Änderungen zur Norm IEC / EN 61010-031 : 2016-07

Produktänderungen im Überblick

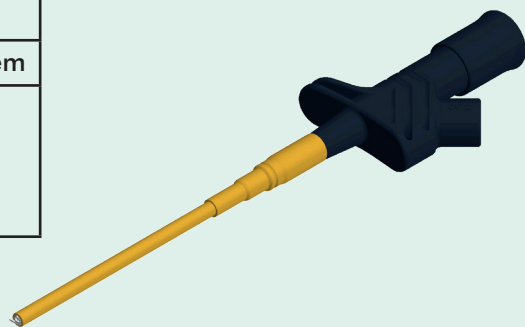
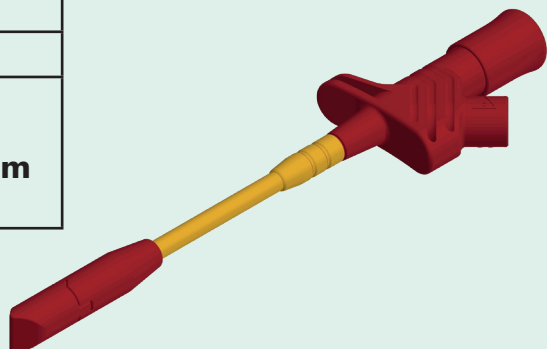
Artikelbezeichnung	PRUEF 2700 sw / rt	
Artikel-Nr.	972319100/-101	
Produktgruppe / System	Prüfspitzen, 4 mm Sicherheitssystem	
Änderung	konstruktive Änderung Berührungsschutz wurde angepasst, damit weiterhin CAT II (Isolation verlängert)	
Bild	bisher	ab 03.07.2018
